MEMOIRE DE REPONSE

AMELI GREEN LIME SOLUTIONS
GRAVELINES

Projet d'implantation de fours à chaux

Figure 1. Emprise projet au sens de l'évaluation environnementale

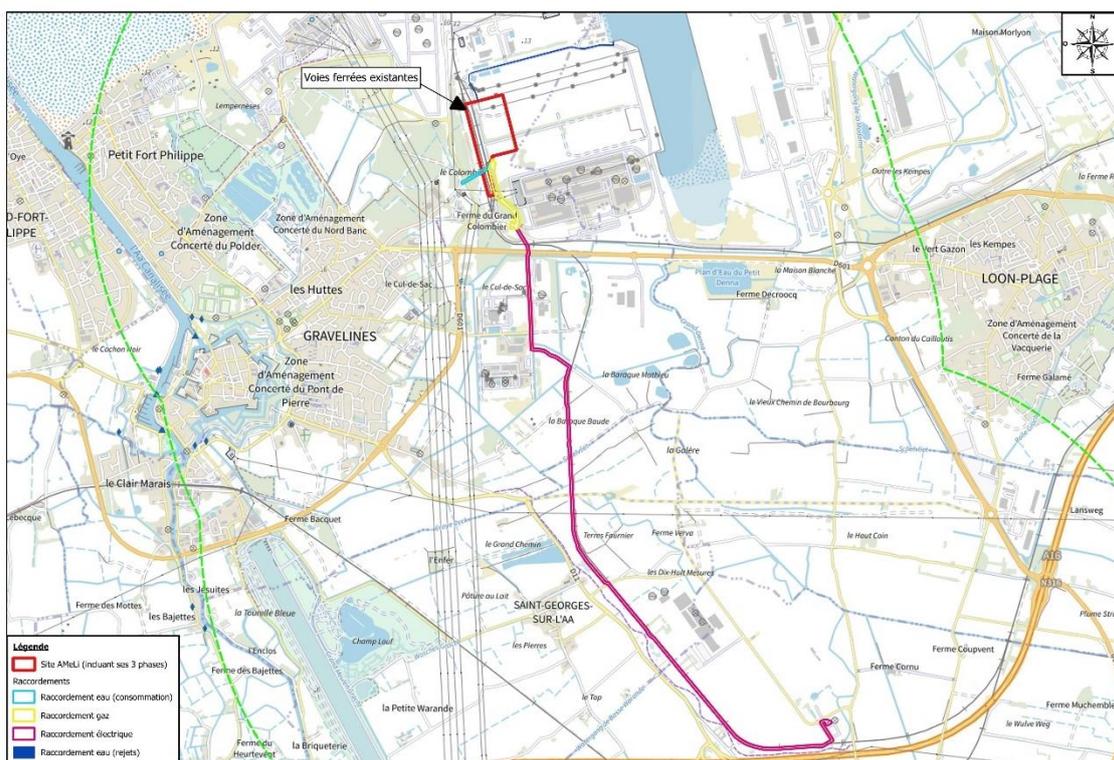
N° 3	Avis de la DREAL du 4 décembre 2024
Partie du dossier concernée :	Généralités - Périmètre du projet
Remarque :	<p>Le périmètre projet, au sens de l'évaluation environnementale, est décrit comme l'emprise du projet ICPE en intégrant ses trois phases, l'emprise des voies ferrées et des raccordements aux réseaux de gaz, d'eau et d'électricité. L'ensemble des impacts de la totalité des composantes n'est pas explicité dans l'étude d'impact. Par exemple, mises à part les données sur les insectes, les cartographies présentées dans le chapitre « milieu naturel » (état initial) ne concernent que l'ICPE AMELI. De plus, le résumé non technique de l'étude d'impact ne parle que du site ICPE et seul le raccordement en gaz naturel fait l'objet d'un schéma de principe. Sur les trois phases de l'ICPE, l'étude d'impact ne permet pas d'appréhender suffisamment les impacts d'une partie des volets du projet au sens du Code de l'Environnement. Par exemple, pour ce qui concerne les consommations d'eau et les rejets, il est difficile de savoir si les impacts sont liés à la phase 1 ou bien aux trois phases. Il convient de revoir l'évaluation environnementale pour bien comprendre, sur chacune des parties, si celle-ci couvre la phase 1 ou la totalité du projet.</p>

Réponse :	Suite aux remarques de la DREAL et de la DDTM et suite à la rencontre avec l'IGEDD du 16 décembre 2024, le périmètre projet a été redéfini.
	<p>Le périmètre projet comprend :</p> <ul style="list-style-type: none"> • L'emprise de AMeLi en intégrant ses trois phases, • L'emprise des voies ferrées, • Les raccordements aux réseaux de gaz, d'eaux (potable/industrielle pour la consommation en eau et pluviales/usées pour le rejet vers le bassin de l'Atlantique) et d'électricité,

L'image ci-dessous synthétise l'emprise projet d'AMeLi. Au vu de l'échelle, le trafic ferroviaire et le trafic maritime ne sont pas représentés dans l'emprise projet ci-dessous.

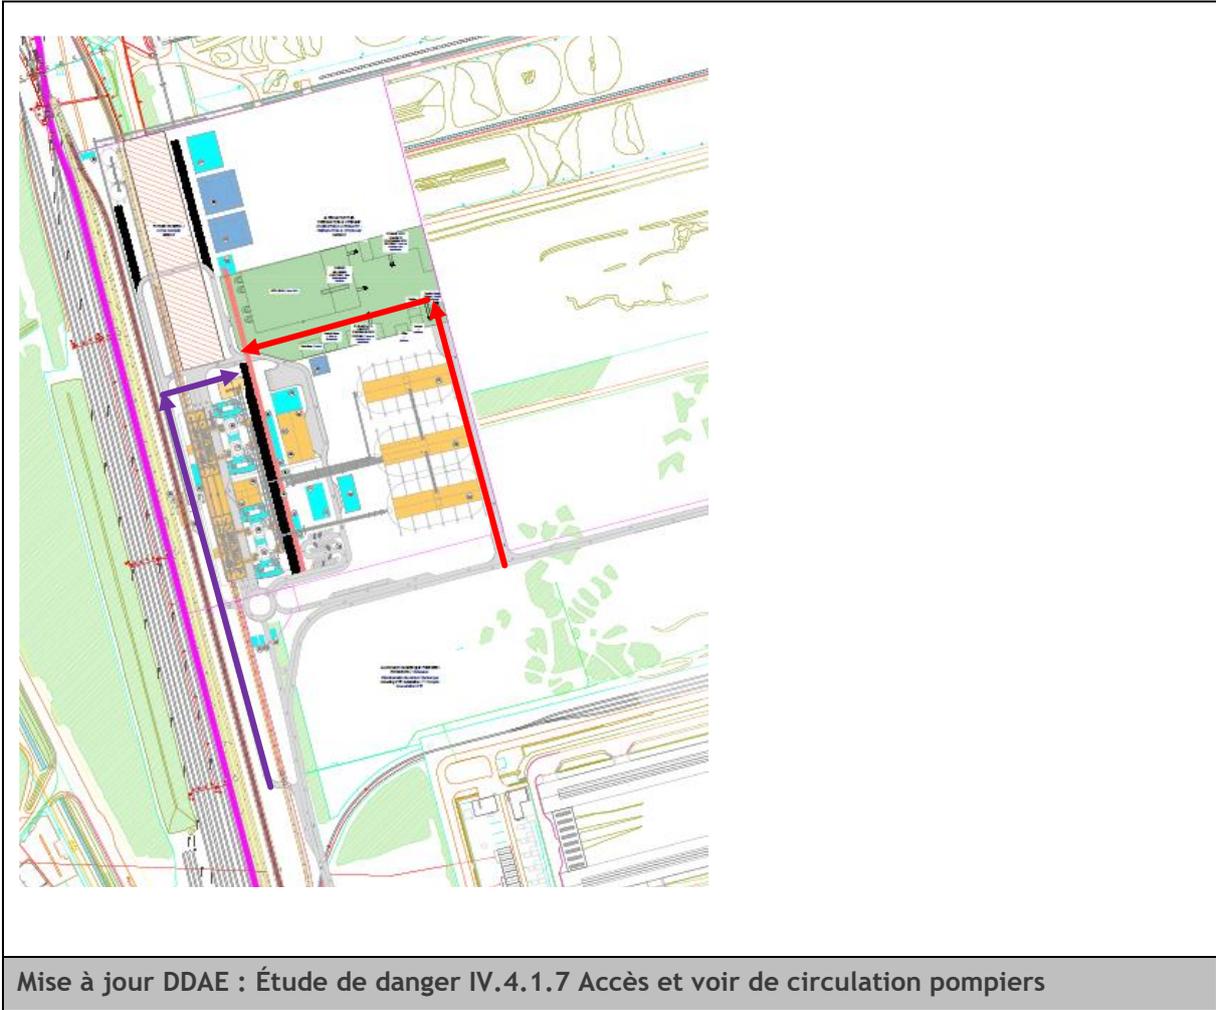
N° 17	Avis de la DREAL du 4 décembre 2024
Partie du dossier concernée :	Etude de danger
Remarque :	Accès : Le dossier présente des zones d'effets impactant l'entrée du site. Il convient de prévoir un deuxième accès (pour l'accueil des secours en cas d'événement impactant l'entrée principale et/ou pour l'évacuation du personnel).
Réponse :	<p>Le site AMeLi dispose de deux autres accès. Ils sont visibles en rouge et violet sur le plan ci-après. Ces accès sont en dehors des zones d'effets thermiques.</p> <p>L'accès en violet est un accès qui sera mis en place dans le cadre du projet AMeLi, par contre l'accès en rouge est un accès qui sera créé par le GPMD dans le cadre du projet de XTC-Orano. Cet accès ne sera pas créé en cas d'abandon du projet de XTC-Orano.</p> <p>AMeLi mettra en place des procédures internes pour libérer rapidement l'accès en cas de sinistre.</p>

Mise à jour DDAE : Étude de danger IV.4.1.7 Accès et voir de circulation pompiers
